SenStadtUm Berlin
Friesenstraße
Vorplanung

Auswertung zur
Bürgerbeteiligung

22.10.2015

Abbildung 1: Vorplanung für den Einbau einer Mittelinsel im Bereich des Knotenpunktes Willibald-Alexis-Straße unter Beachtung der Fahrkurven für den Bus bei 30 km/h

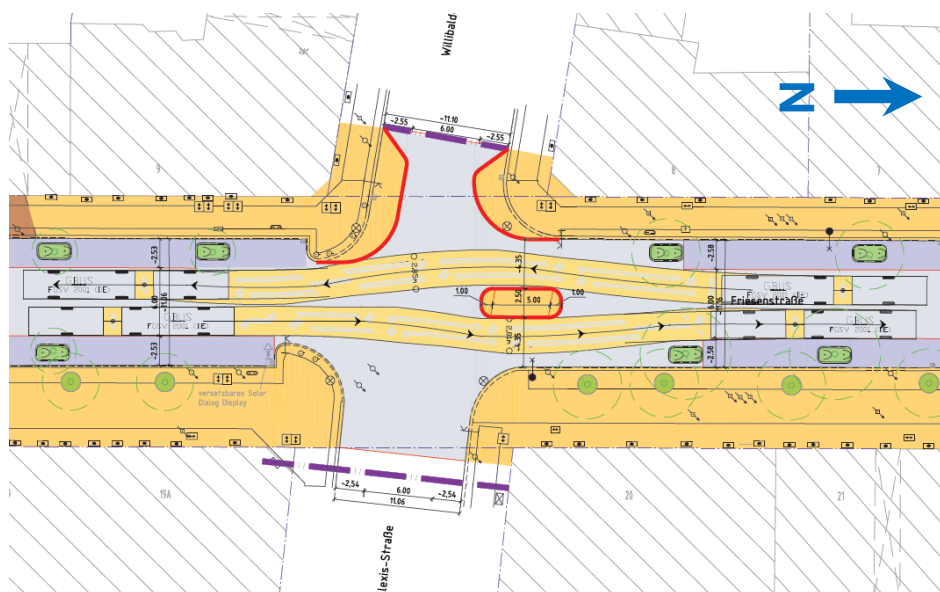
5. Zur Einhaltung der zulässigen Höchstgeschwindigkeit in der Friesenstraße sollte geprüft werden, ob eine Verschwenkung

**im Abschnitt zwischen Willibald-Alexis-Straße und Jüterbo-
ger Straße umsetzbar und eine Alternative zur vorhandenen
Planung ist**

Aus der VwV zu § 45 StVO geht hervor, dass baulichen Maßnahmen zur Geschwindigkeitsdämpfung (Versätze, Mittelinseln) nur zulässig sind, wenn von ihnen keine „Erschwerung“ für den Busverkehr ausgeht. Sie müssen demnach so ausgestaltet sein, dass ein ungehindertes Befahren der Friesenstraße weiterhin möglich ist. In der folgenden Abbildung 1 ist der Einbau einer Mittelinsel im Bereich des Knotenpunktes Willibald-Alexis-Straße unter Beachtung der Fahrkurven für den Bus bei 30 km/h dargestellt.

Mit der Bemessung von Mittelinseln, Versätzen und Verschwenkungen auf Grundlage des zu beachtenden Busverkehrs entsteht eine für den Kfz-Verkehr weiterhin freizügig mit Geschwindigkeiten schneller als 30 km/h befahrbare Situation, die dem Wunsch der Bürger nach einer effektiven Geschwindigkeitsdämpfung nicht entsprechen kann. Dies gilt im Besonderen für eine hier nicht dargestellte Versatzlösung, da eine große Versatztiefe auch eine große Versatzlänge erfordert.

Aus den vorgenannten Gründen wurde in der vorliegenden und in der Bürgerveranstaltung präsentierten Planungsstufe für die Friesenstraße auf Versatzlösungen und den Einbau von Mittelinseln verzichtet.

Abbildung 2: Bestandsquerschnitt der Friesenstraße im Abschnitt zwischen Bergmannstraße und Jüterboger Straße

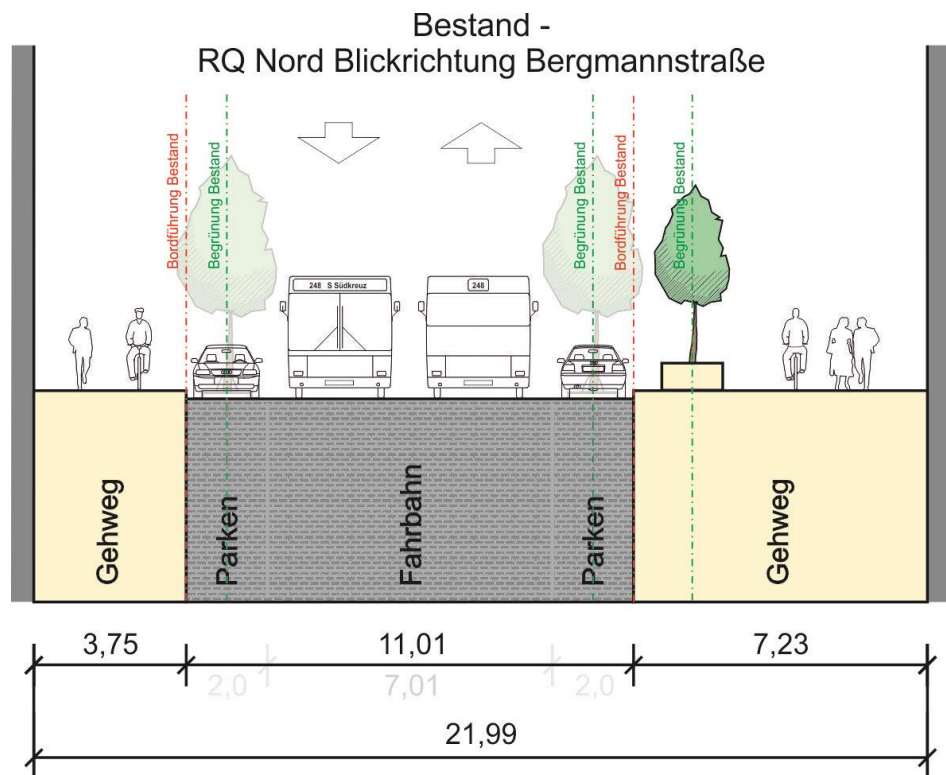
9. Die vorgestellte Planung für die Friesenstraße bietet keinen ausreichenden Schutz für den Radverkehr auf der Fahrbahn. Es sollten Angebote für Radfahrer auf der Fahrbahn mit Radfahrstreifen oder Schutzstreifen geschaffen werden

In der Friesenstraße stehen zwischen den vorhandenen Borden in der Regel 11,0 m zur Verfügung. Die mögliche Fahrgasse ist wegen des Baumbestandes und bei Berücksichtigung von beidseitigem Parken jedoch mit 7,0 m deutlich schmaler (vgl. Abbildung 2).
